Европейская экономическая комиссия**Комитет по внутреннему транспорту****Всемирный форум для согласования правил
в области транспортных средств****Рабочая группа по проблемам энергии
и загрязнения окружающей среды****Восемьдесят третья сессия**

Легкие транспортные средства: Правила ООН № 68**(измерение максимальной скорости, включая
электромобили), 83 (выбросы загрязняющих веществ
транспортными средствами категорий M₁ и N₁),****101 (выбросы CO₂/расход топлива),****103 (сменные устройства для предотвращения загрязнения)****и 154 (всемирные согласованные процедуры испытания****транспортных средств малой грузоподъемности (ВПИМ))****Предложение по новому дополнению к поправкам
серии 01 к Правилам № 101 ООН (выбросы CO₂/расход
топлива)****Представлено экспертом от Международной организации
предприятий автомобильной промышленности***

Воспроизведенный ниже текст был подготовлен экспертом от Международной организации предприятий автомобильной промышленности (МОПАП). В настоящем документе предлагается ввести сокращенную процедуру испытания ПЭМ, а также обновить процедуру испытания для проверки СП, с тем чтобы привести Правила № 101 ООН в соответствие с процессами и процедурами, описанными

Рис. 1

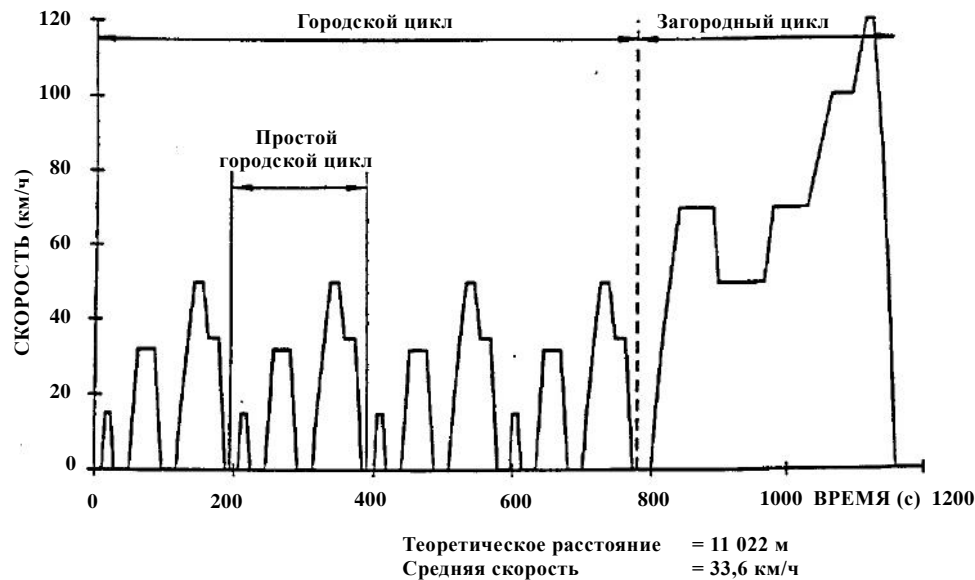
Приложение 7, изменить нумерацию пунктов 1–1.3 на 2–2.3 и изложить в следующей редакции:

Испытательный цикл НЕЕЦ состоит из двух этапов Испытание проводится в два этапа (см. рис. 1):

Рис. 3а

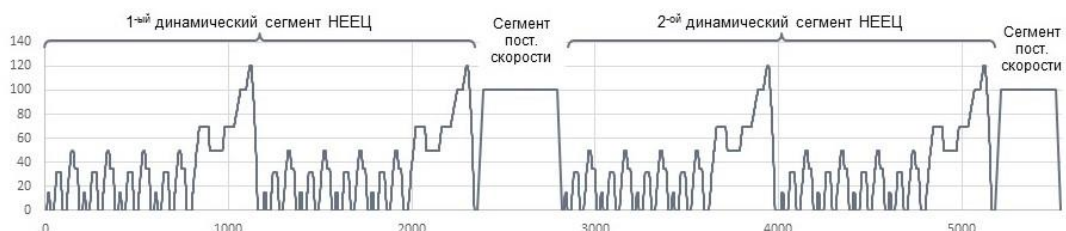
~~3.~~ **3. Сокращенная последовательность испытания НЕЕЦ**

Сокращенная последовательность испытания НЕЕЦ включает два динамических сегмента НЕЕЦ (DS₁ и DS₂) в сочетании с двумя сегментами постоянной скорости (CSS_M и CSS_E), как показано на нижеследующем рисунке.

Динамические сегменты DS₁ и DS₂ НЕЕЦ используются для расчета расхода электроэнергии. Сегменты постоянной скорости CSS_M и CSS_E призваны уменьшить продолжительность испытания за счет более быстрой разрядки ПСХЭЭ по сравнению с процедурой испытания НЕЕЦ с прогоном по последовательным циклам.
